Dodatek č. 2 ke Smlouvě o dílo ze dne 27. 4. 2021

Shora uvedené smluvní strany se dohodly na uzavření dodatku č. 2 (dále jen „dodatek“) ke Smlouvě o dílo ze dne 26. 4. 2021, ve znění Dodatku č. 1 ze dne 08.12.2021, která byla uzavřena se zhotovitelem jako vybraným dodavatelem veřejné zakázky nazvané: „**Nemocnice Rychnov nad Kněžnou – revitalizace ČOV – stavební práce – ZD/18/447**“.

Stavba:	Revitalizace čistírny odpadních vod v areálu nemocnice Rychnov nad Kněžnou		
Objekt:	D1.1 - Architektonicko stavební řešení		
Předkládá:	PDV Stavby s.r.o.	Datum:	24.05.2022

Rozšíření kompozitních lávek

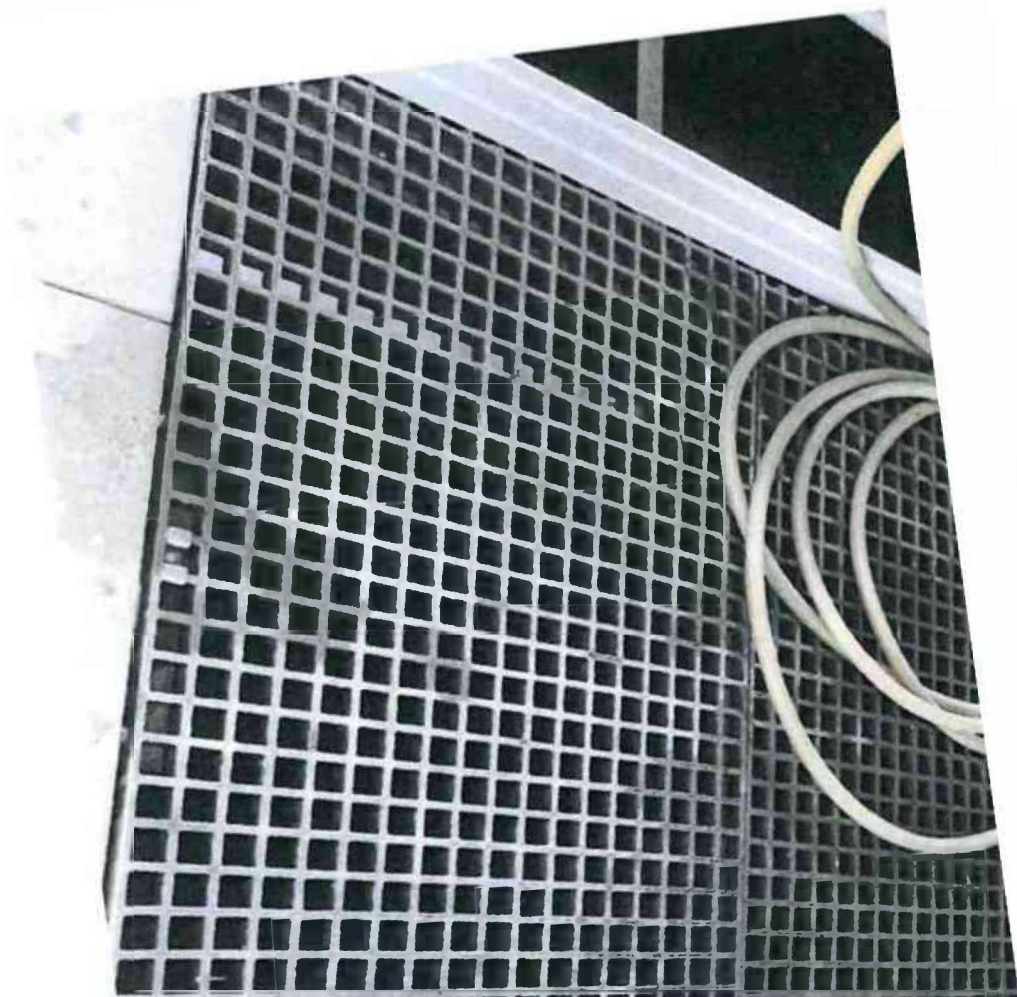
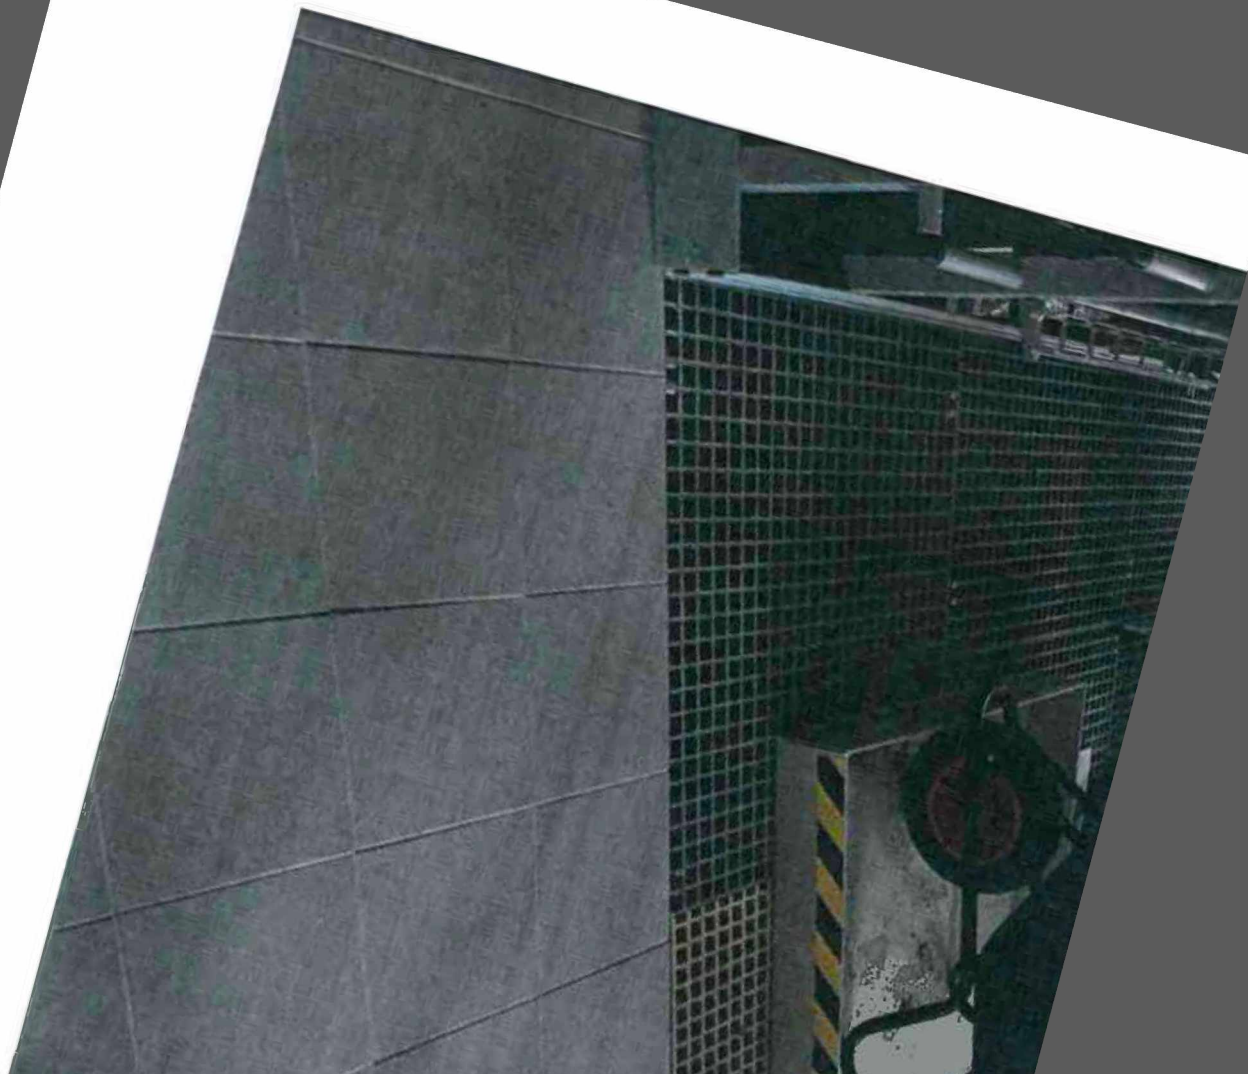
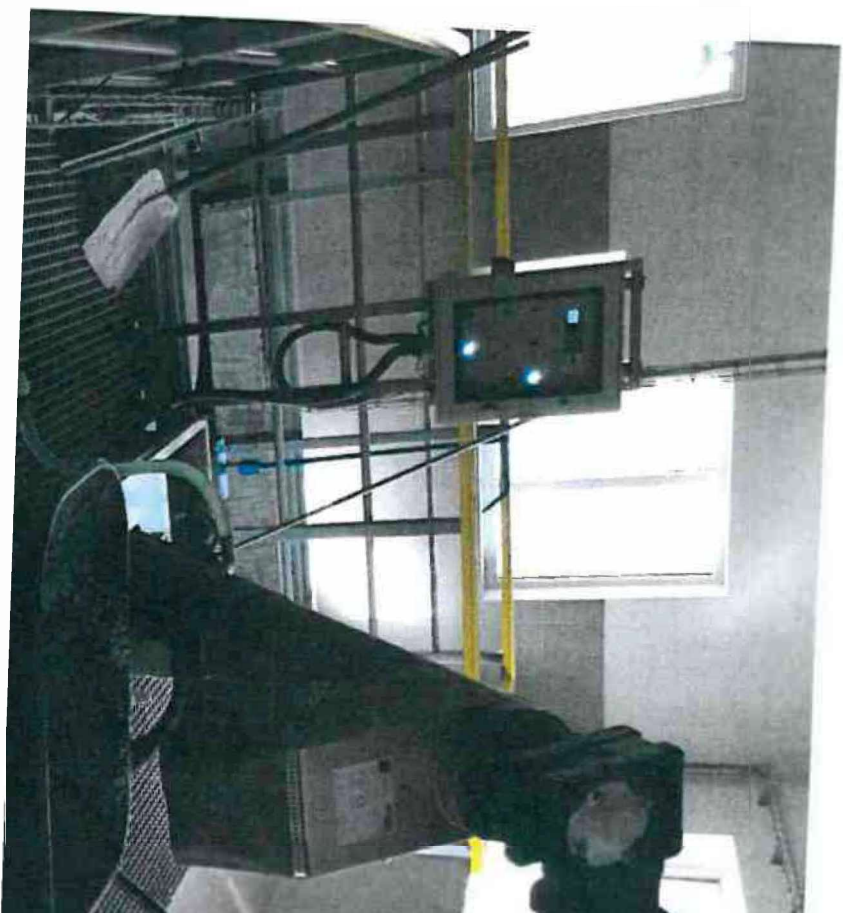
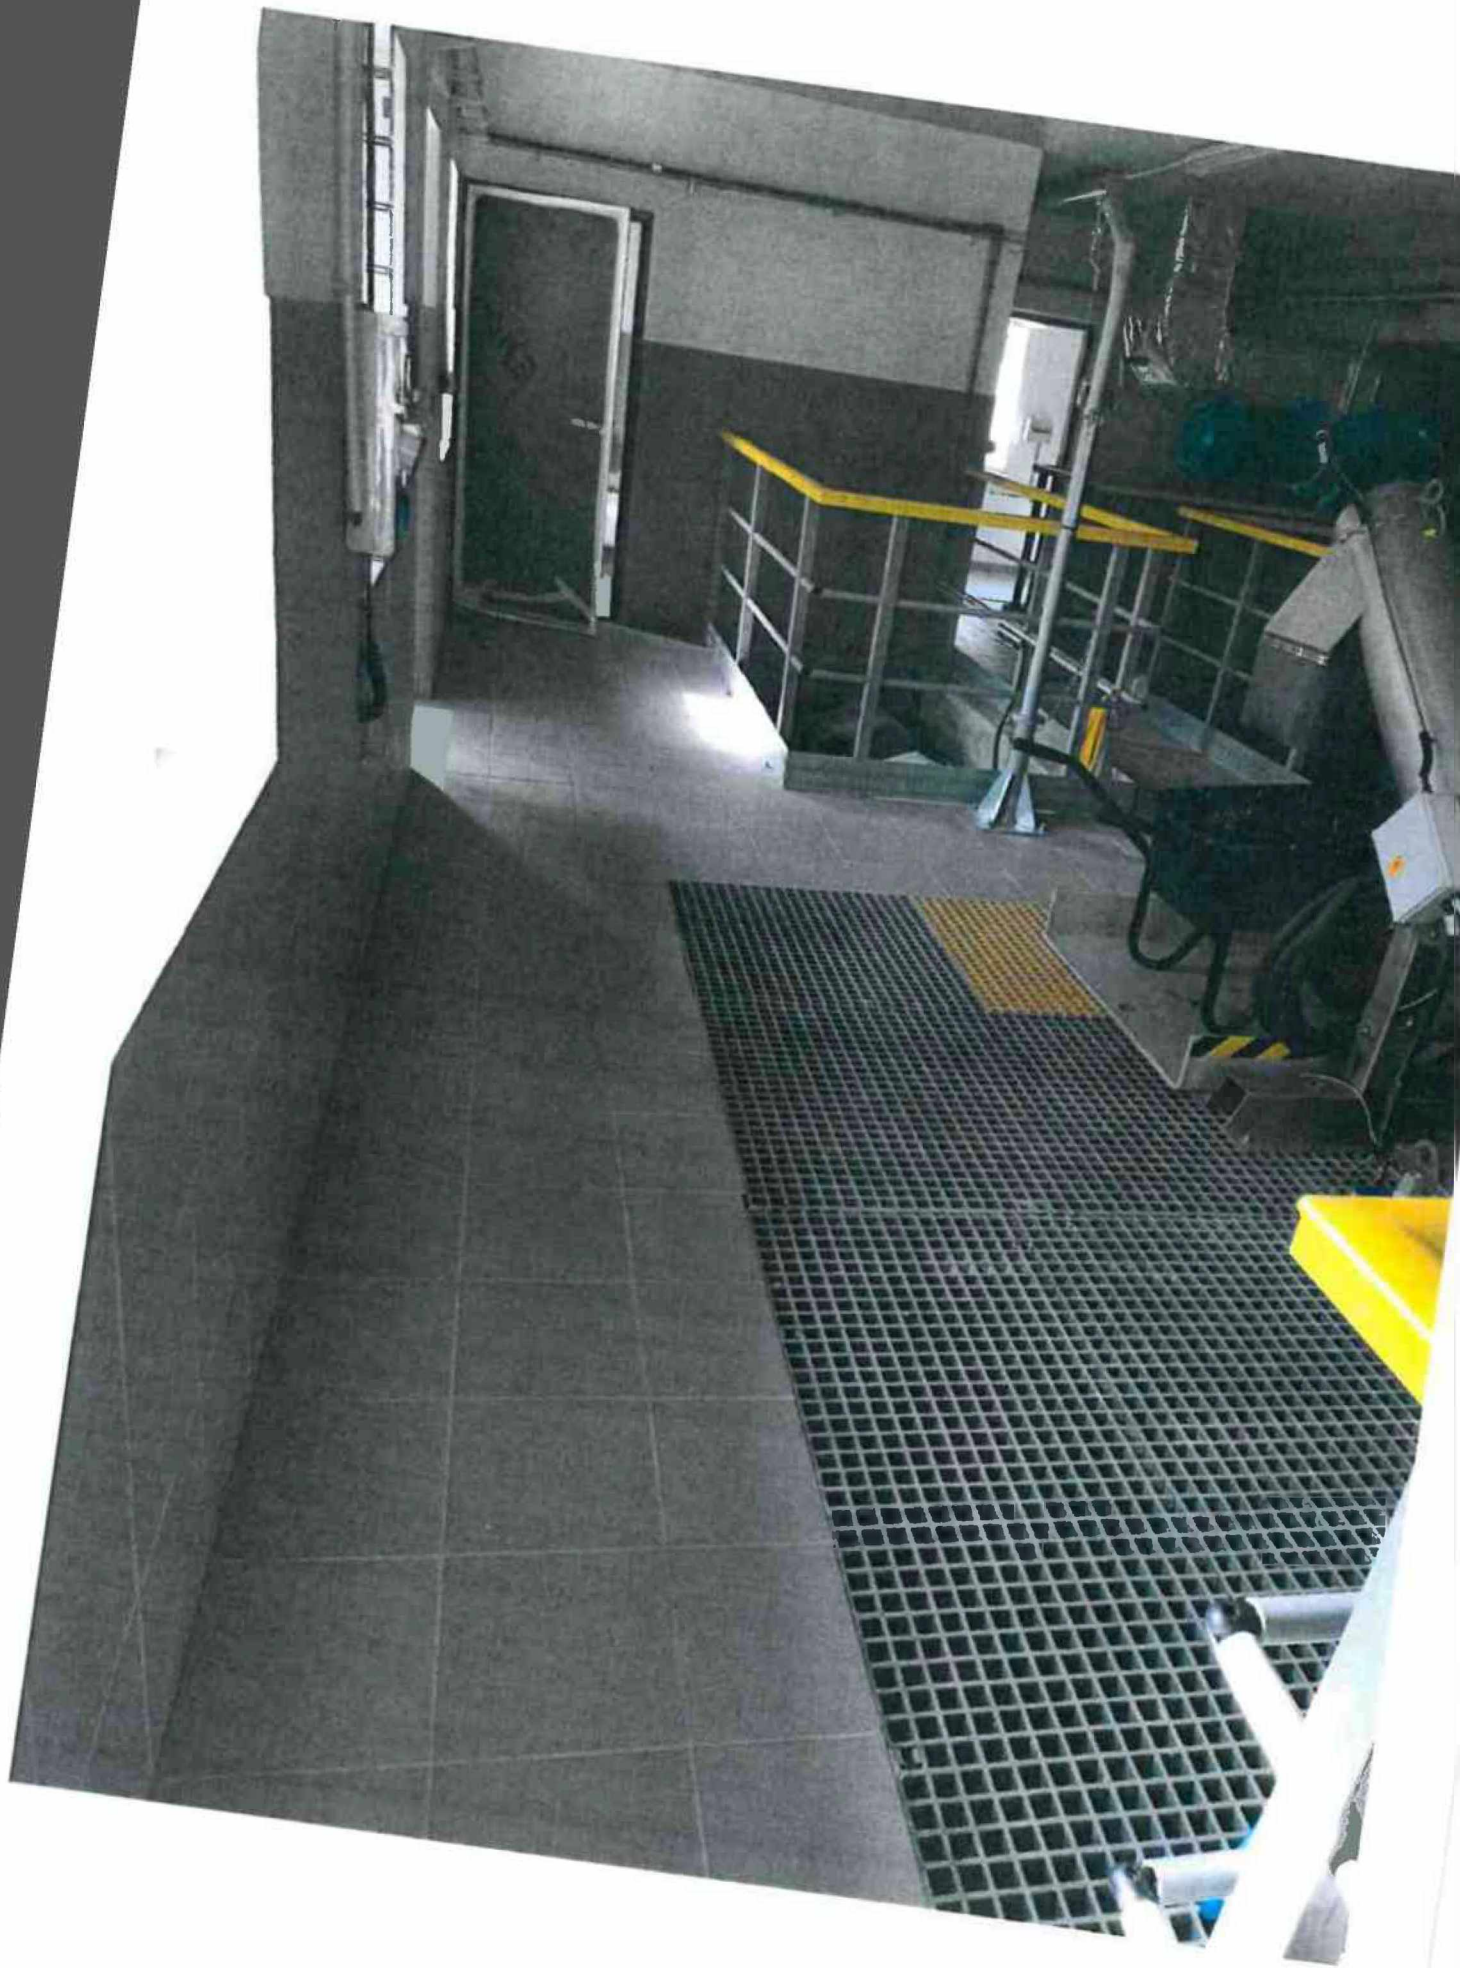
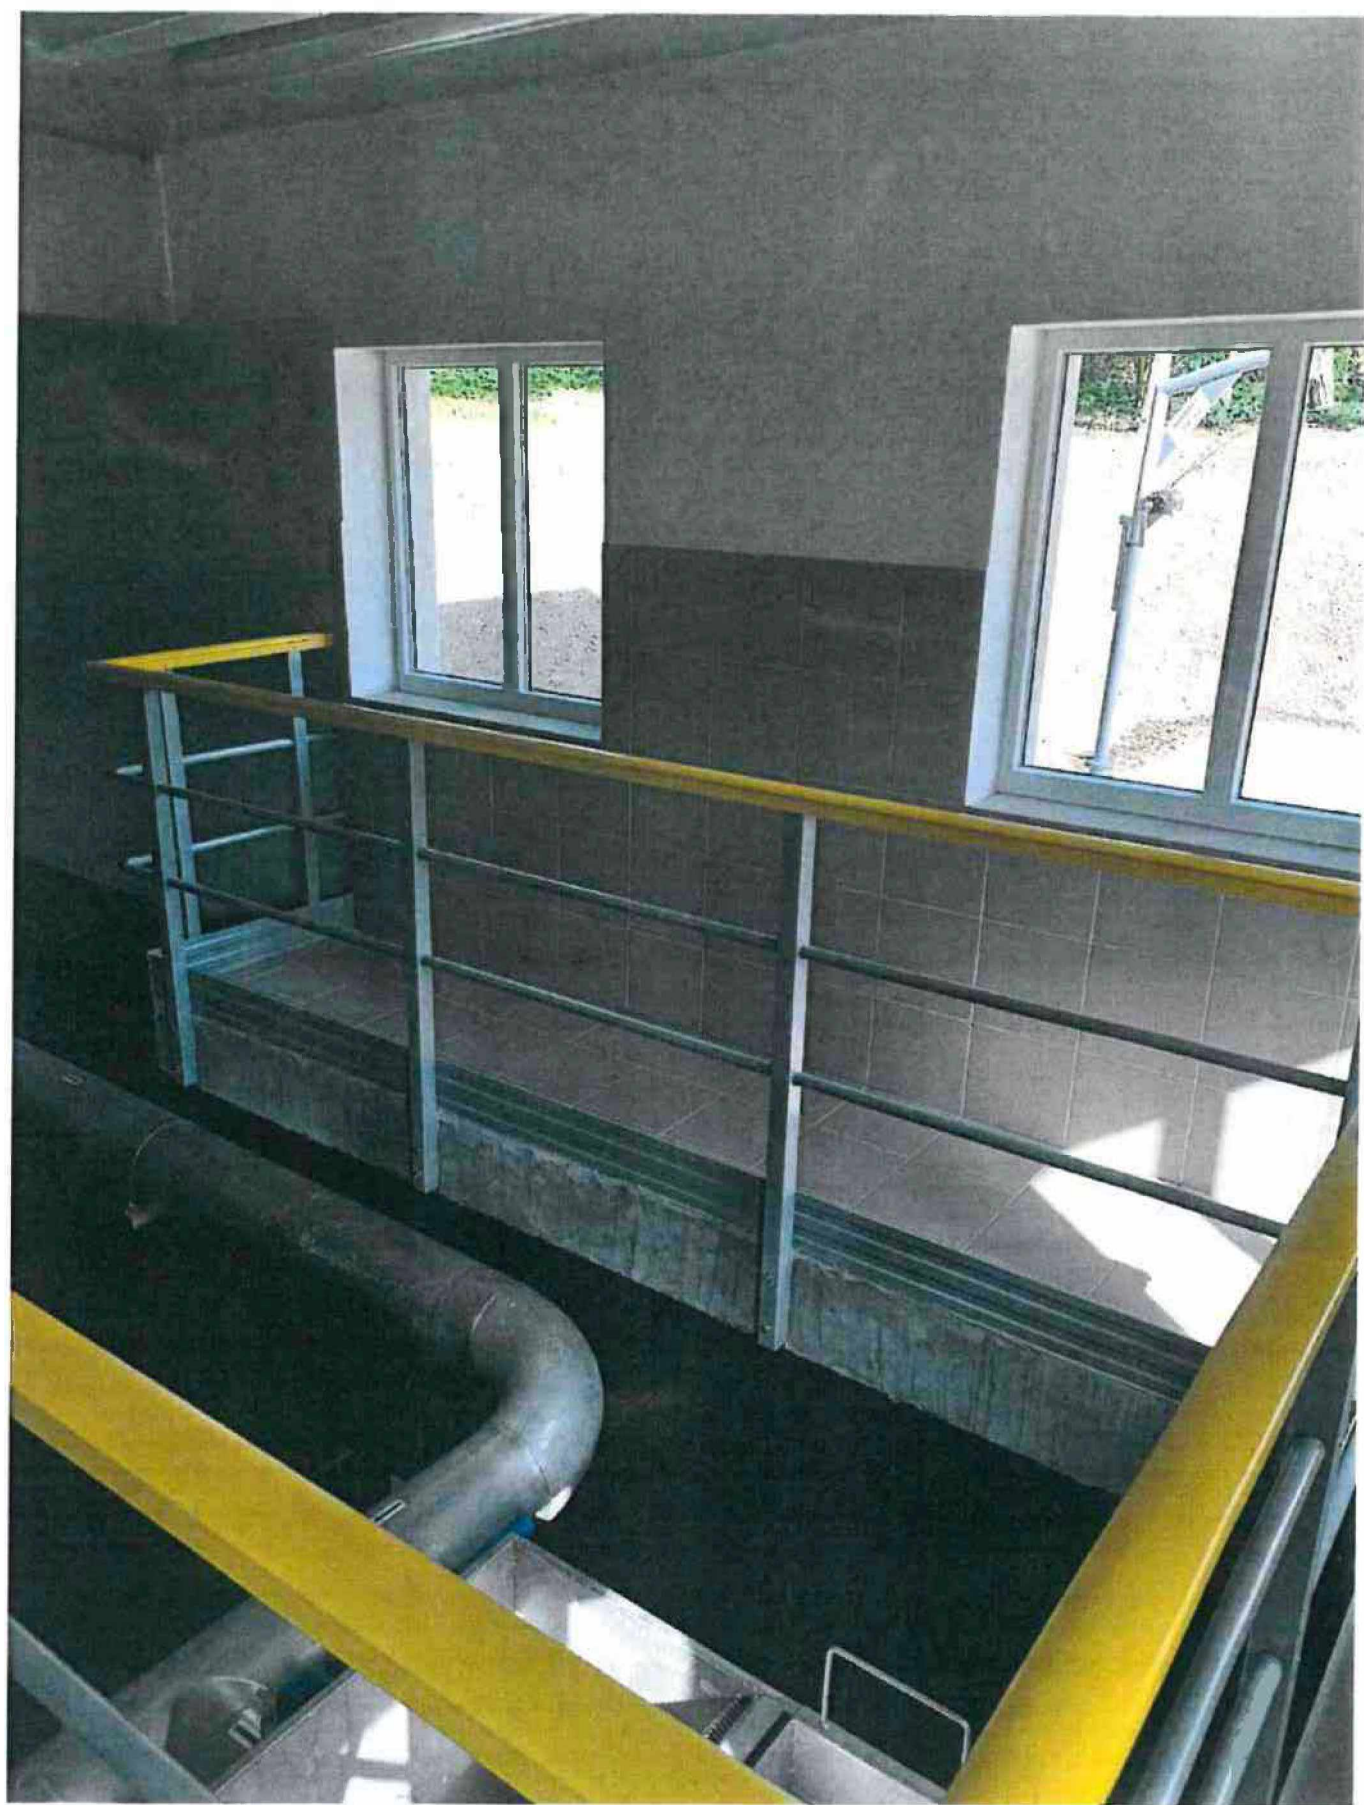
S ohledem na obslužnost obsluhy k jednotlivým novým technologickým zařízením došlo k úpravě navržených lávek nad rámec PD. Potřeba vznikla v důsledku okolností, které zadavatel jednající s náležitou péčí nemohl předvídat a nemění celkovou povahu veřejné zakázky.

Zásuvka pro boiler

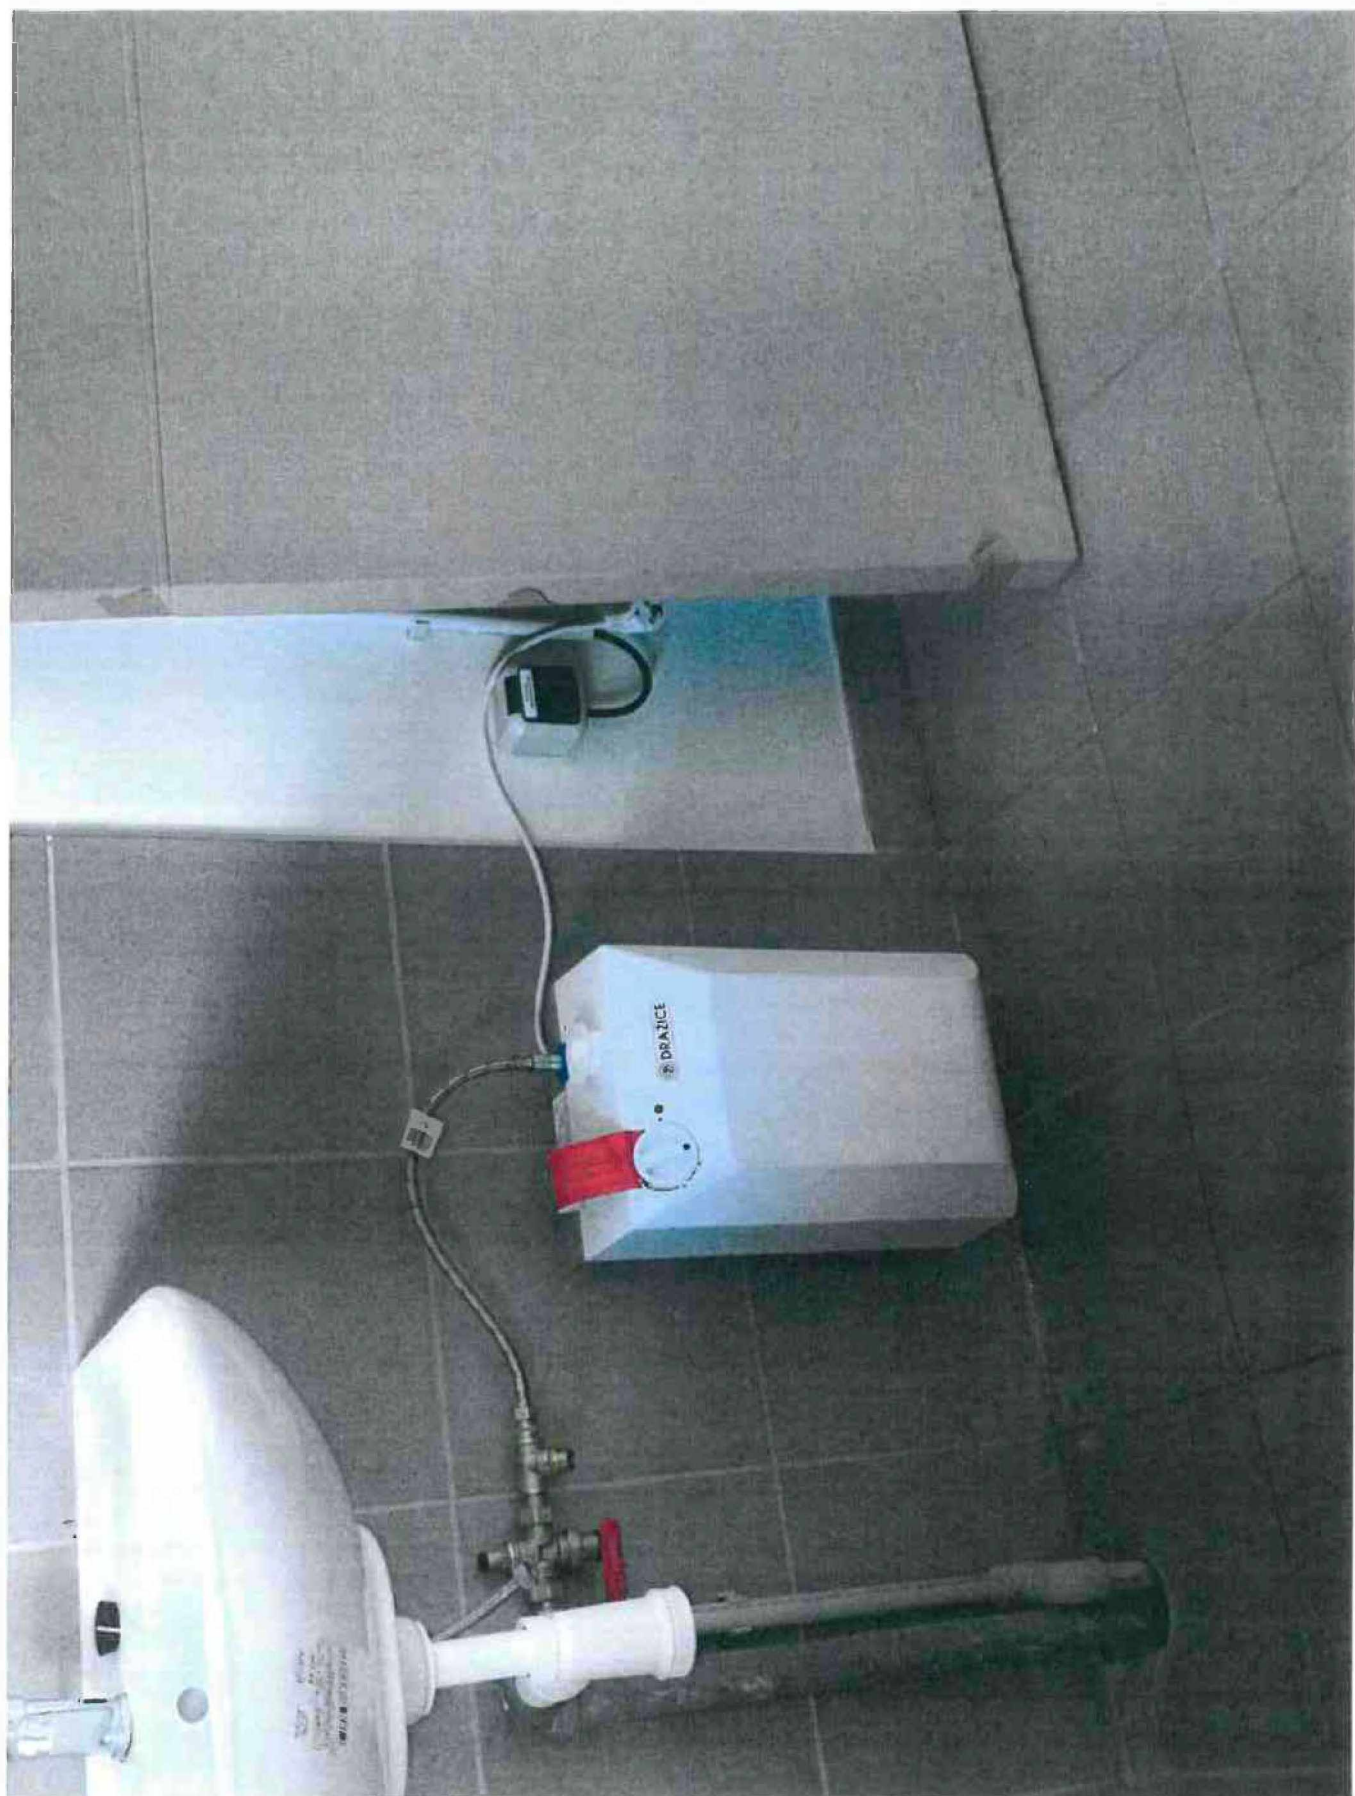
Projektová dokumentace neřešila zásuvku pro boiler.

Zhotovitel zařídí osazení nové elektrické zásuvky pro bezpečný chod boileru pod umyvadlem.

Chyba projektové dokumentace, nebylo řešeno napojení boileru na elektroinstalaci. Potřeba vznikla v důsledku okolností, které zadavatel jednající s náležitou péčí nemohl předvídat a nemění celkovou povahu veřejné zakázky.
